Prüfnummer **P19013a**
München, den **04.09.2019**

Brandschutzplan

Objekt:	Heizkraftwerk München-Süd, GuD1 Neubau		
Ort:	München		
Geschoss:	-4,00m		
Projekt-Nr.:	1835-302	Index:	Index Datum:
Datum:	19.06.19	M= 1/333, A3	Zeichner: ALR,AT
Planer-steller:	KERSKEN KIRCHNER Beratende Ingenieure VBI Sachverständige für baulichen Brandschutz		
Basisplan:	Uniper Technologies GmbH / RMD Consult GmbH		
Quelldatei:	145_010_A1_VC_50.200_-04.00_2_1_001_001.dwg-190523

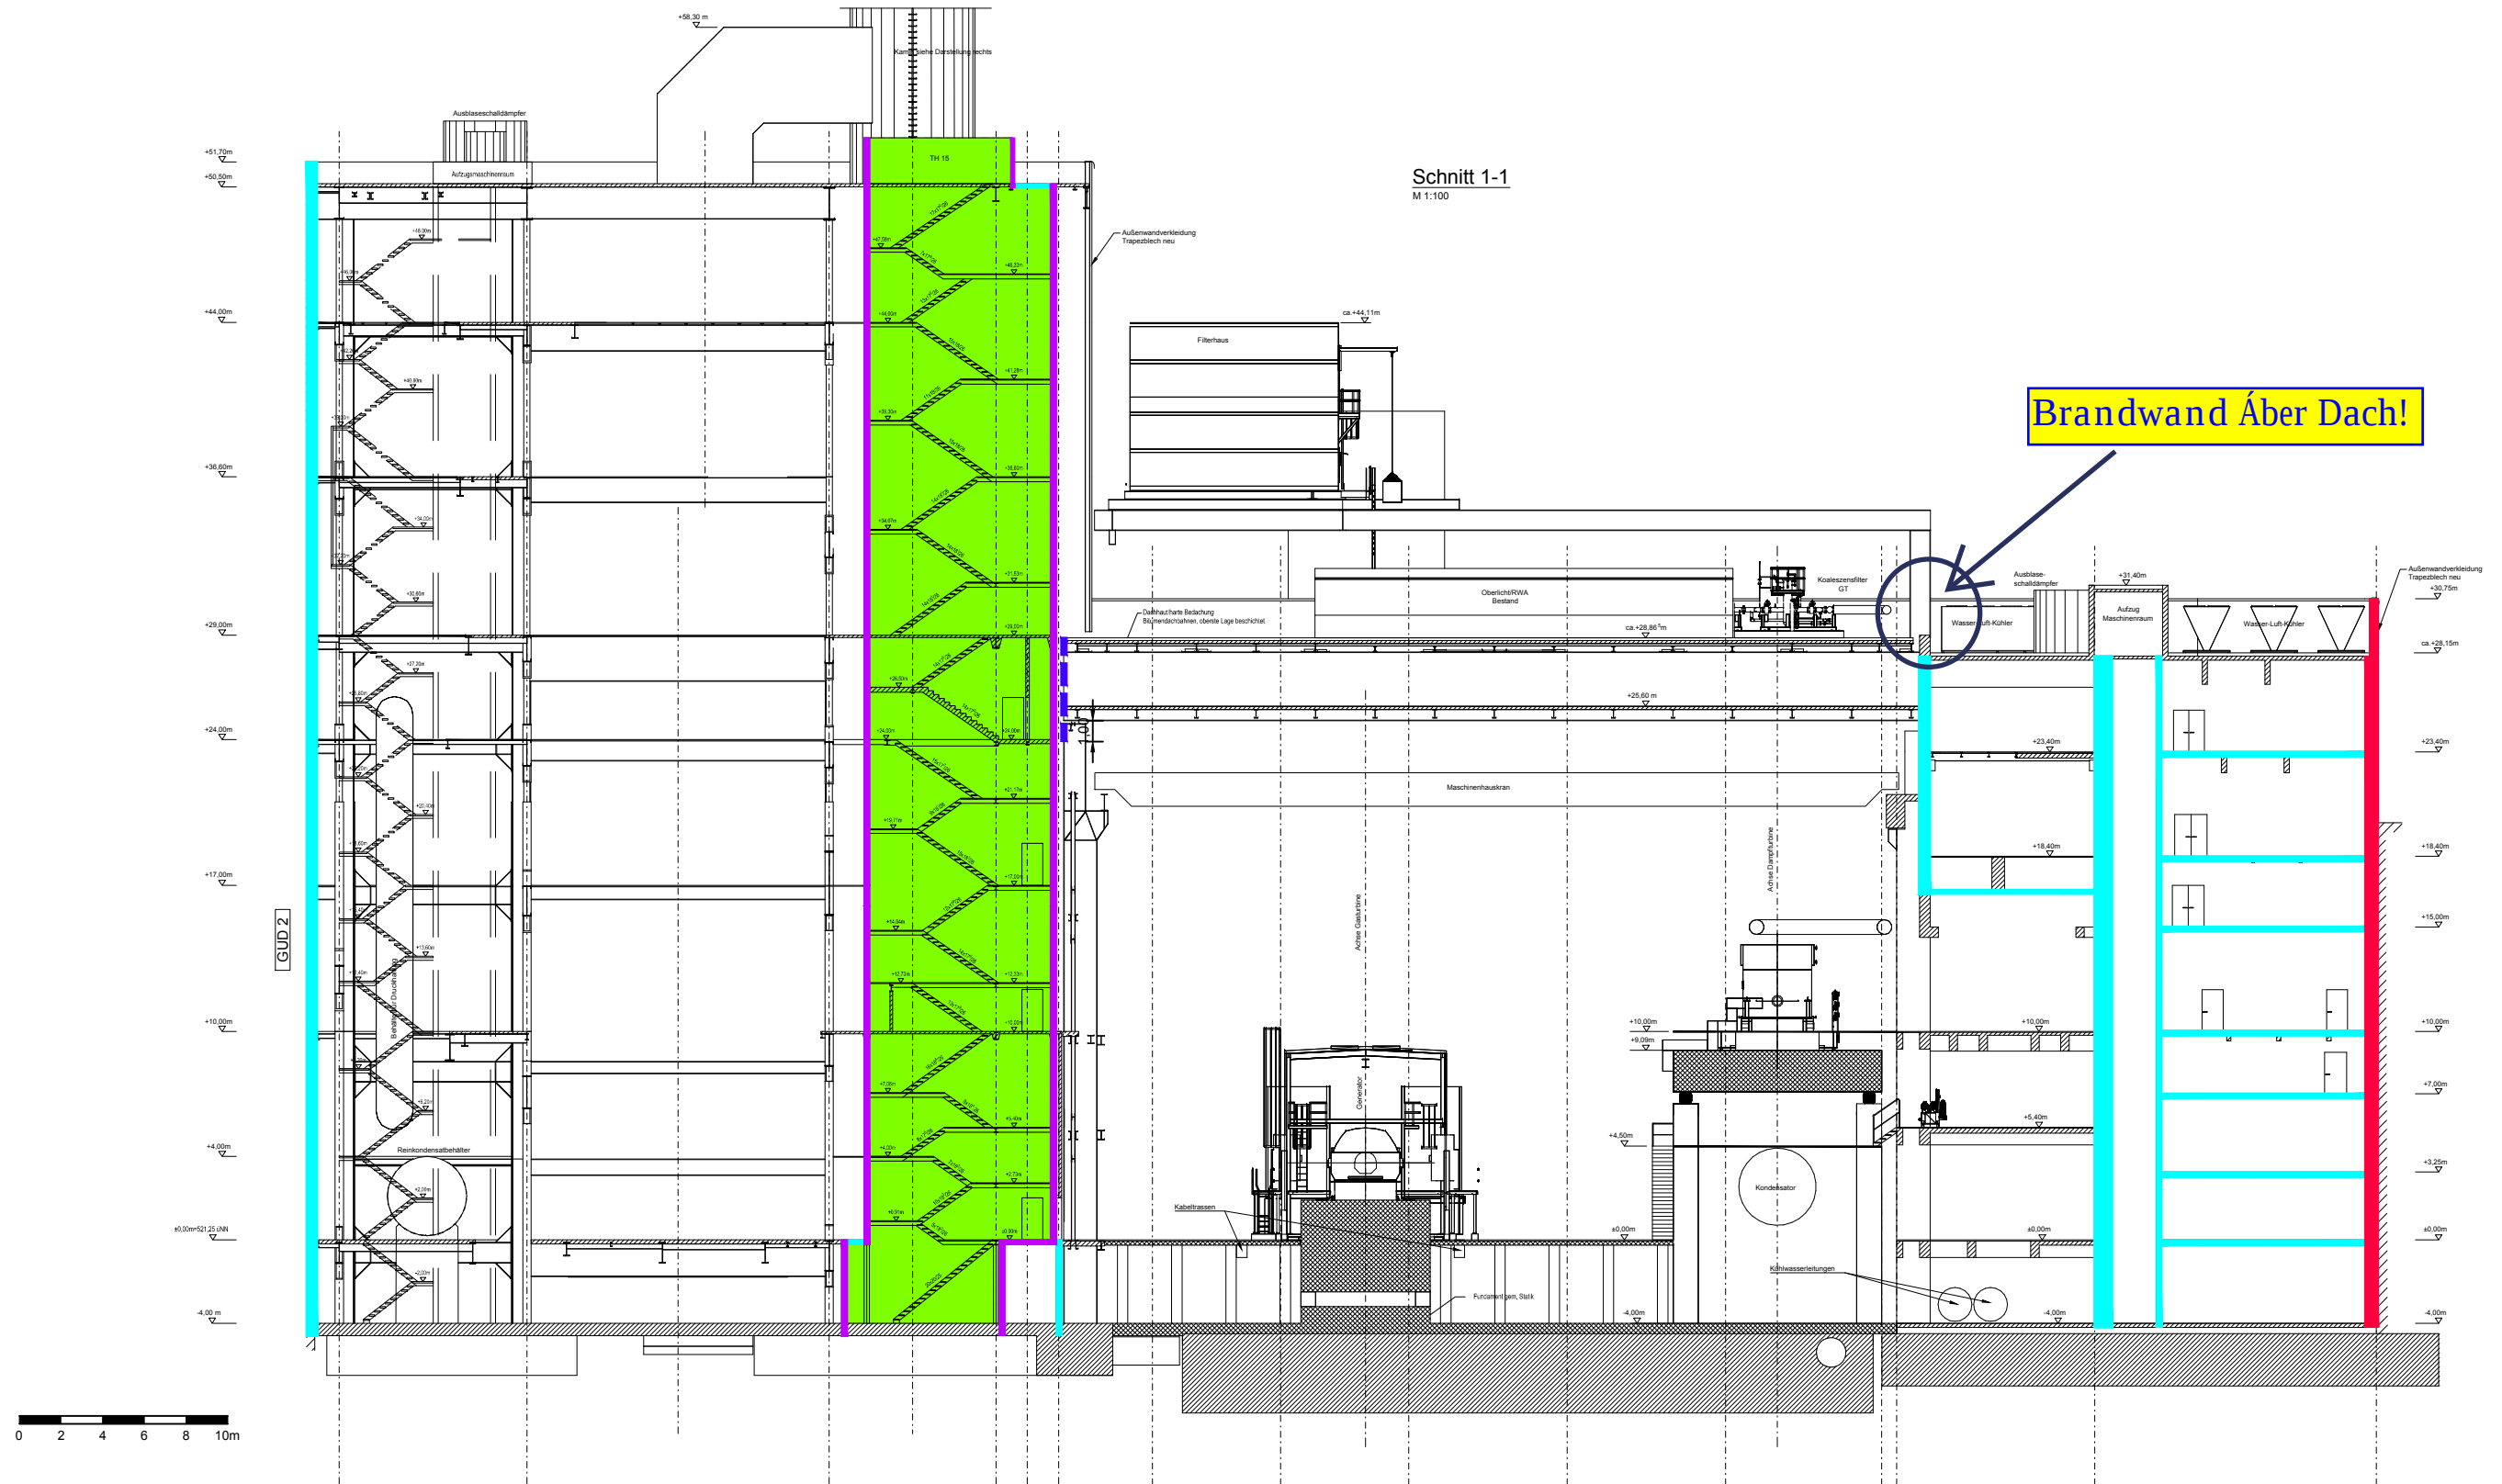
s. PB!

Anmerkung von
PrÁfsachverst«ndiger!

Draufsicht +15,00m

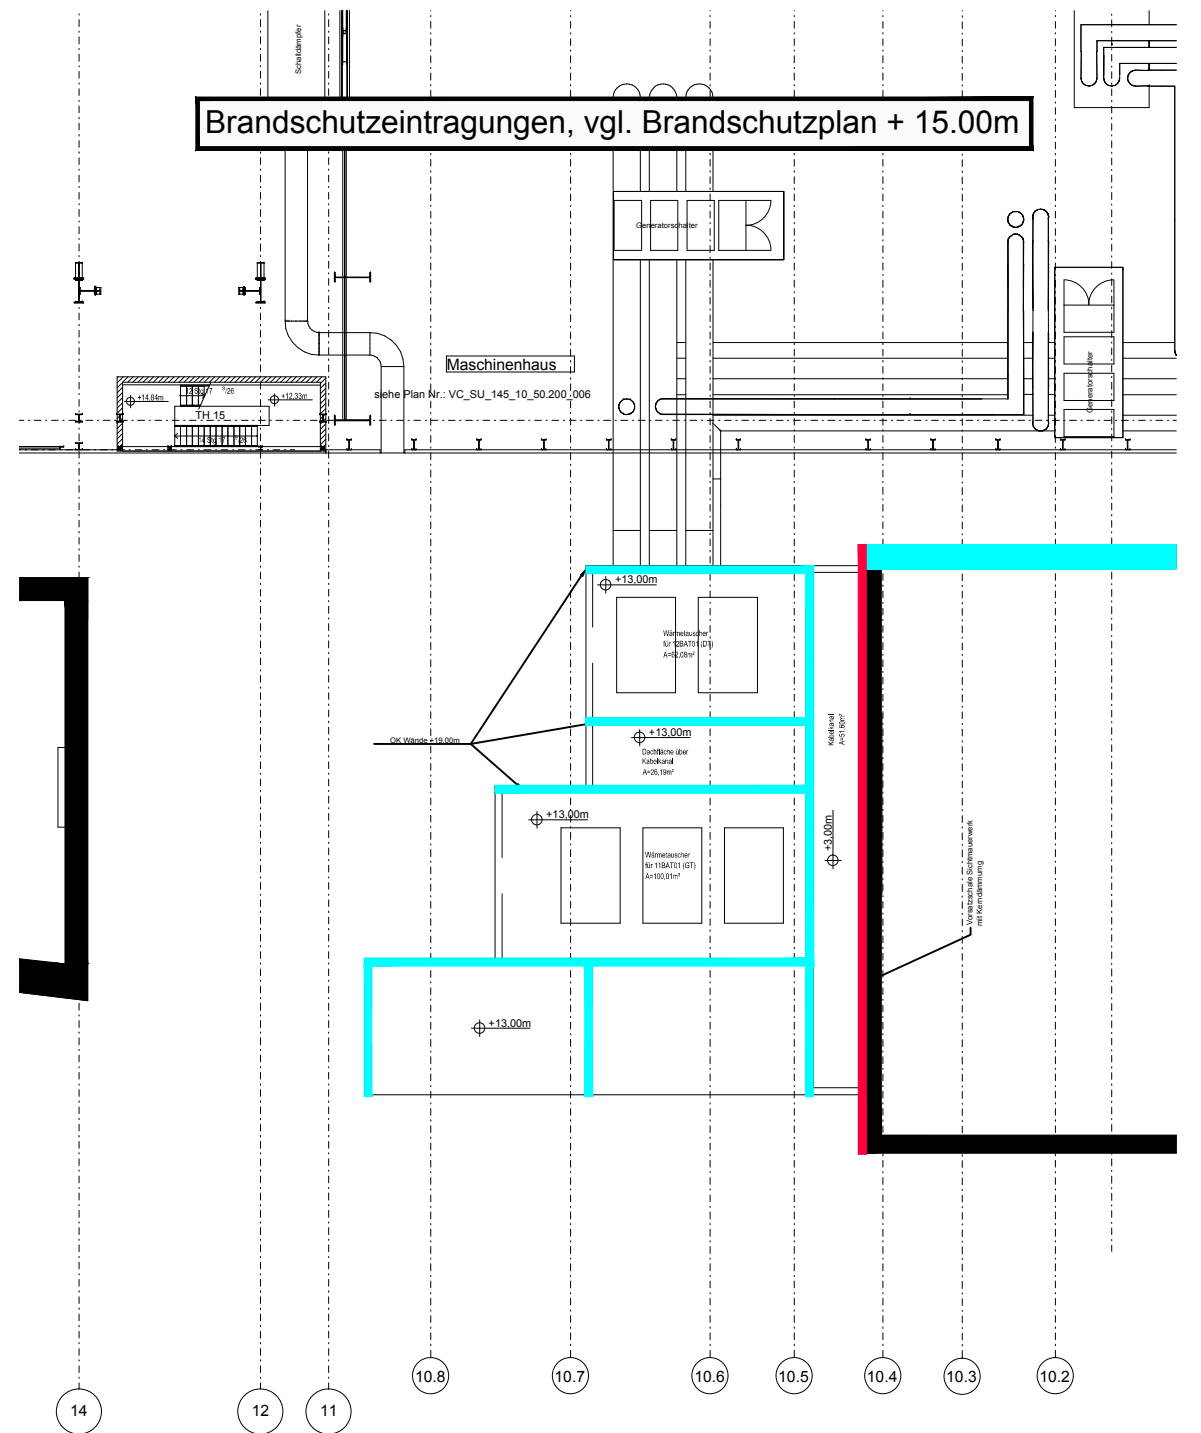
s. PB! Anmerkung von
Prüfsachverständiger!
